NUMBER: 24-005-16 REV. B

GROUP: Heizung und
Klimaanlage

Mischluftklappe klemmt im Modus maximale Heizleistung (X64-Garantieverlängerung)

2014 - 2015 (RT) Chrysler Town & Country
Dodge Grand Caravan

Fig. 1 Mischluftklappen-Stellglied - Referenz

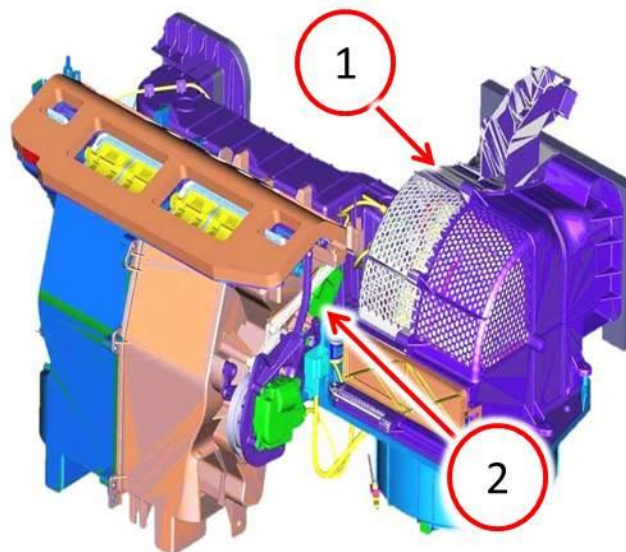
- b. NEIN >>> Weiter mit Schritt [Step #6](#).
6. Das rechte Mischluftklappen-Stellglied ausbauen. Siehe die detaillierten Wartungsverfahren in DealerCONNECT> TechCONNECT unter: Service Info> 24 - Heating and Air Conditioning/Controls, Front/Actuator, Blend Door/Removal.

7. Das rechte Mischluftklappen-Stellglied einbauen. Siehe die detaillierten Wartungsverfahren in DealerCONNECT> TechCONNECT unter: Service Info> 24 - Heating and Air Conditioning/Controls, Front/Actuator, Blend Door/Installation.
